**Modulo per la presentazione delle osservazioni per i piani/programmi/progetti sottoposti a procedimenti di valutazione ambientale di competenza statale**

RECUPERO E RIFUNZIONALIZZAZIONE EX CARCERE BORBONICO DELL'ISOLA DI SANTO STEFANO VENTOTENE – Intervento n.3 realizzazione/adeguamento degli approdi dell'isola di Santo Stefano

# OSSERVAZIONI ALLA NUOVA PROPOSTA PROGETTUALE DEL COMITATO SANTO STEFANO SOSTENIBILE

Figura 30 - Ubicazione ormeggi scalo della Marinella

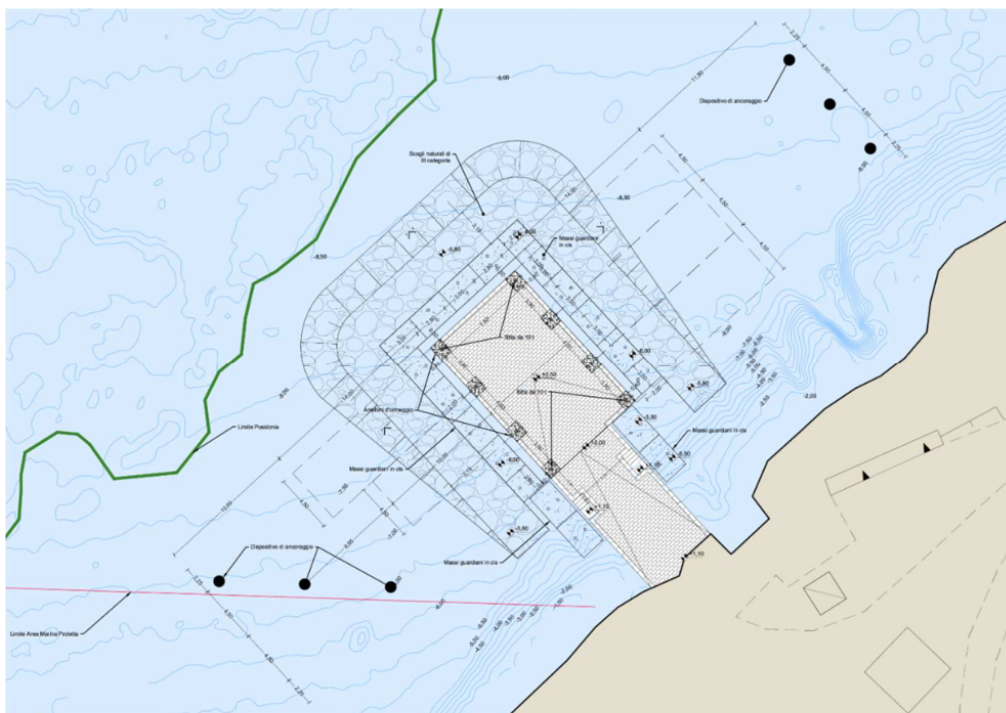
Perchè con 24 metri a disposizione non è possibile installare degli agganci sul fondale e predisporre un ormeggio di prua/poppa? Si ricorda a tal proposito che, come si evince dalla figura che segue (Figura 30. "Opere Marittime - Relazione Tecnico descrittiva OM-RT0000"), nel primo progetto presentato gli ancoraggi sul lato Sud erano stati predisposti anche a 14 metri al fine di rispettare i vincoli imposti dalla Zona A.
